DODATEK Č. 3

KE SMLouvĚ O DíLO

ZMĚNOVÝ LIST – „MU – rozšíření a rekonstrukce knihovny Právnické fakulty, Veveří“

ZMĚNOVÝ LIST – „MU – rozšíření a rekonstrukce knihovny Právnické fakulty, Veverčí“

NÁVĚH ŘEŠENÍ PŘEPOJENÍ

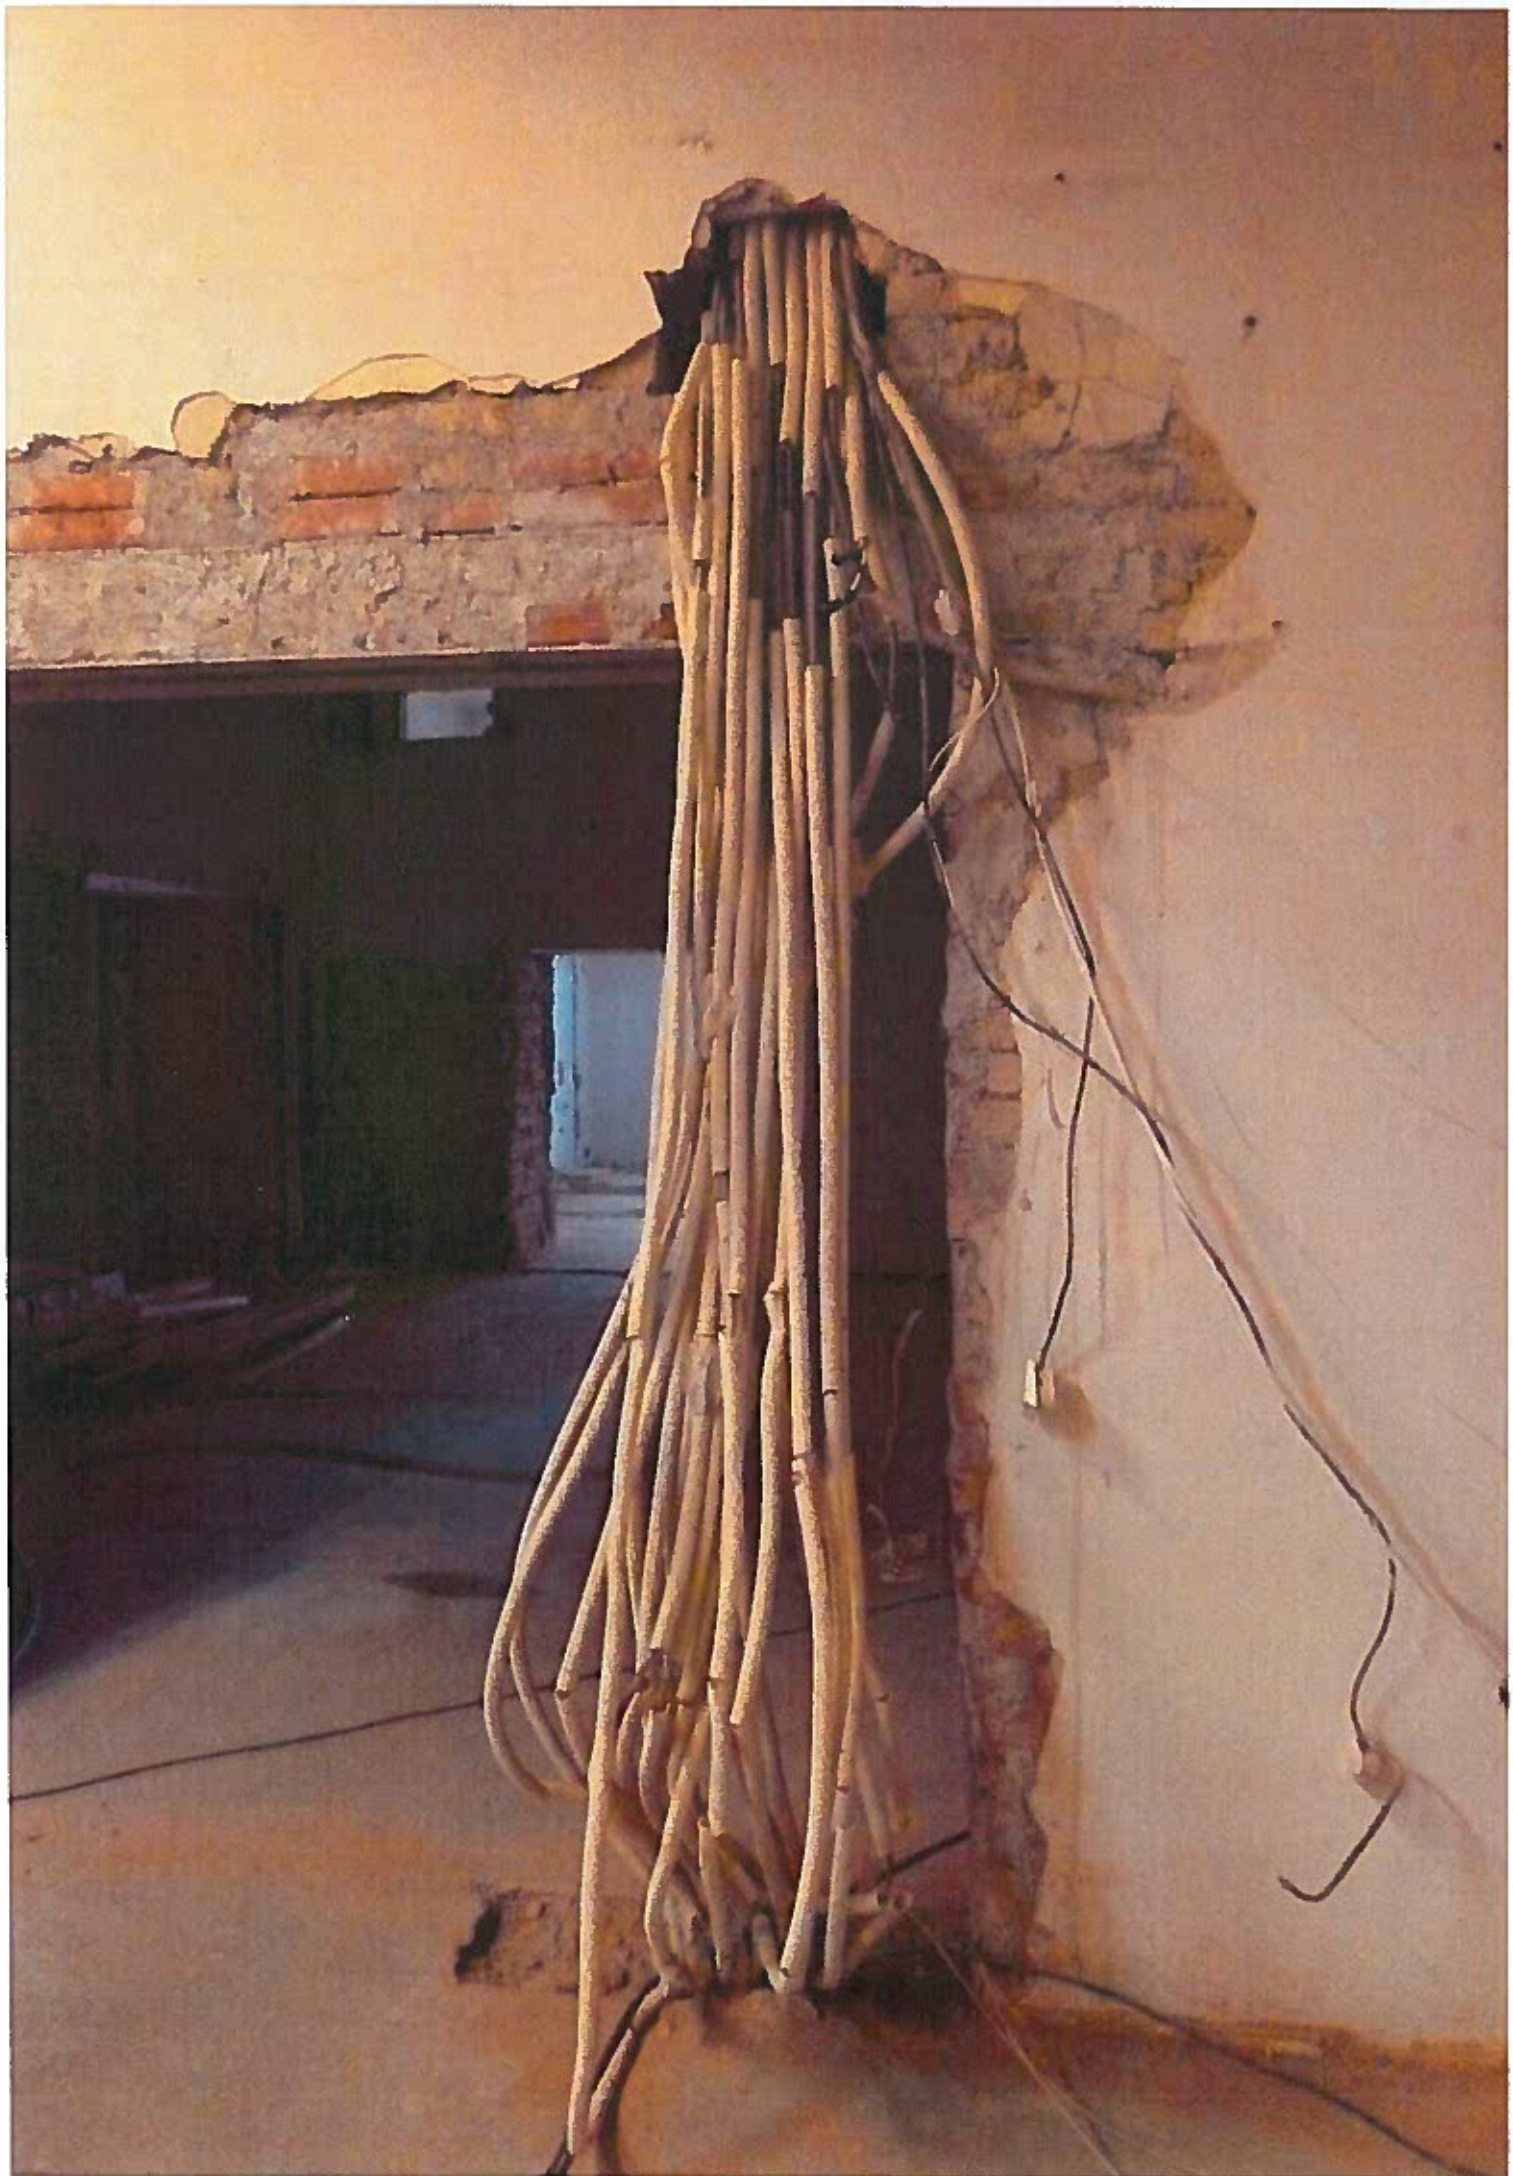
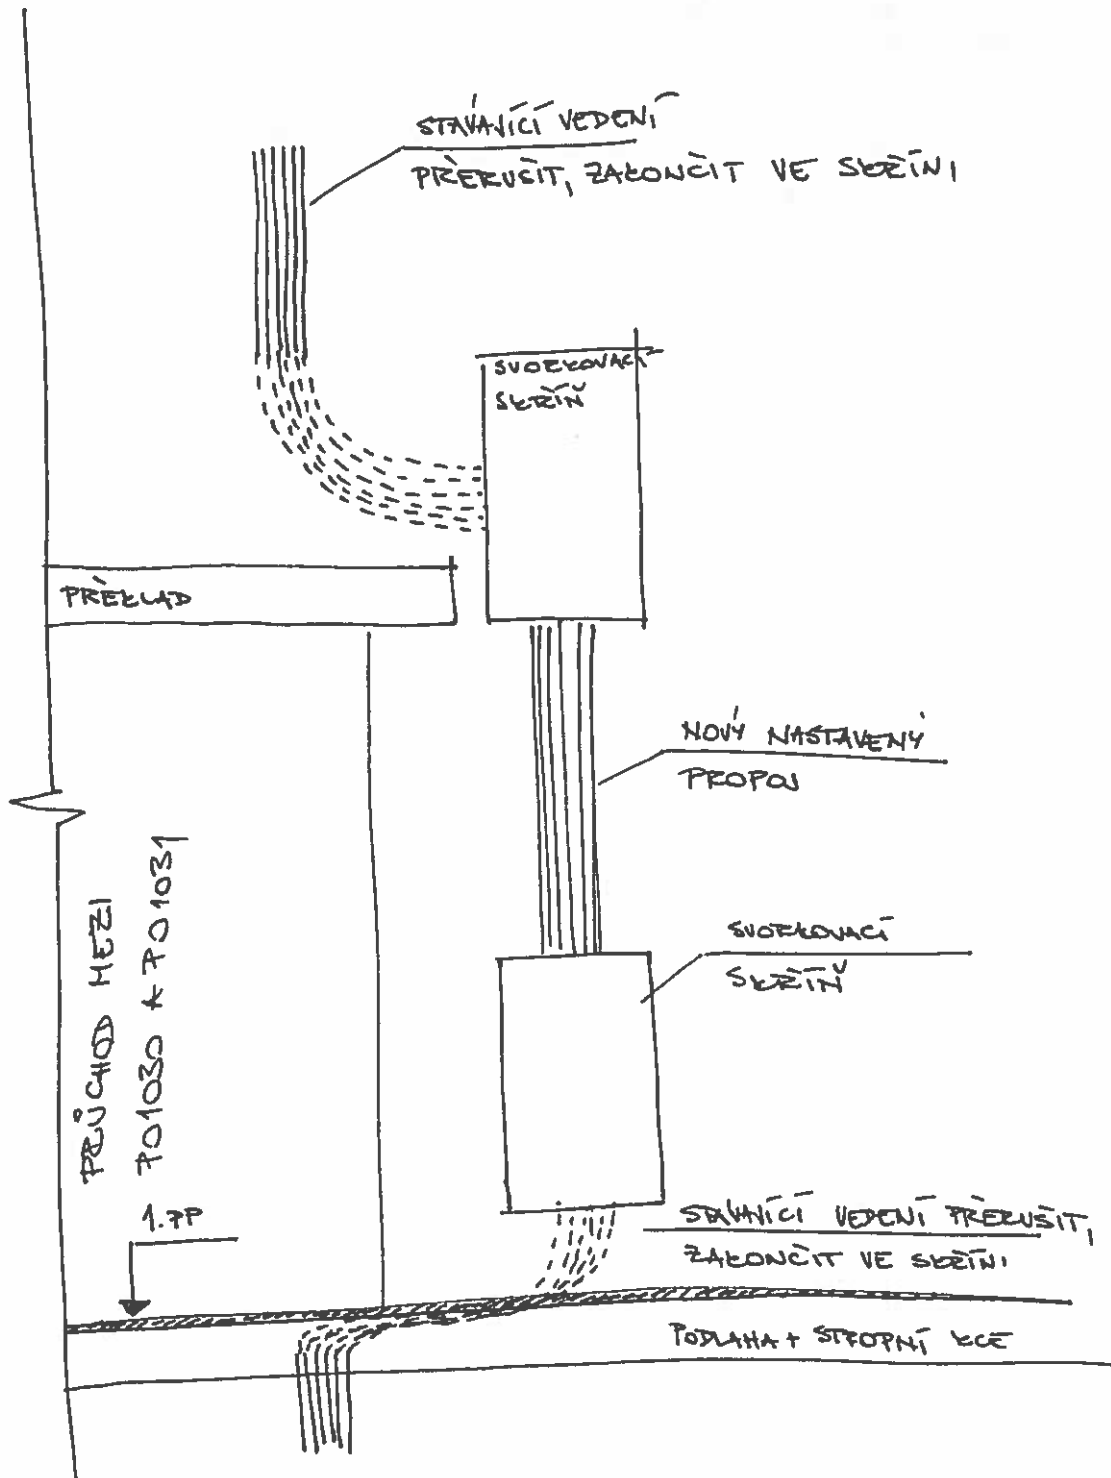
Odkryté SLP kabely budou přerušeny, přeloženy do dvou skříní mimo prostor otvoru a následně mezi těmito skříněmi propojeny včetně nastavení.

V průběhu bouracích prací byl při bourání otvoru mezi místnostmi P01030 a P01031 nalezen svazek SLP kabeláže, jejíž vedení nebylo zaznamenáno v žádné dokumentaci. Délka těchto kabelů není dostačující pro přeložení bez přerušení mimo prostor otvoru, proto je nutné tyto kabely přerušit, zakončit ve skříních a skříně následně propojit novou kabeláží.

Při bouracích pracích pro rozšíření stávajícího otvoru mezi místnostmi volného výběru knih, m.č. P01 031 a m.č. P01 032, byl objeven stávající svazek kabelů pro rozvody SLP. Tyto rozvody SLP nebyly patrné při zaměření dotčených prostor a nebyla k dispozici dokumentace rozvodů slaboproudu, která pro dotčené prostory není zpracována.

Pro provoz navazujících částí fakulty je nutné tyto rozvody zachovat a pro nedostatečnou délkovou rezervu kabelů je nutno tyto kabely naspojkovat v nově zřízených kabelových skříních.

Pro budoucí rozmístění regálů a optimální provoz volného výběru knih není možné komunikační otvor umístit na jiném místě, mimo kabelovou trasu SLP.

Na základě kontroly daných skutečností TDI souhlasí se ZL 04

Dle GP je toto řešení jediné možné pro zachování provozu volného výběru knih, a proto se změnovým listem č. 04 souhlasí.
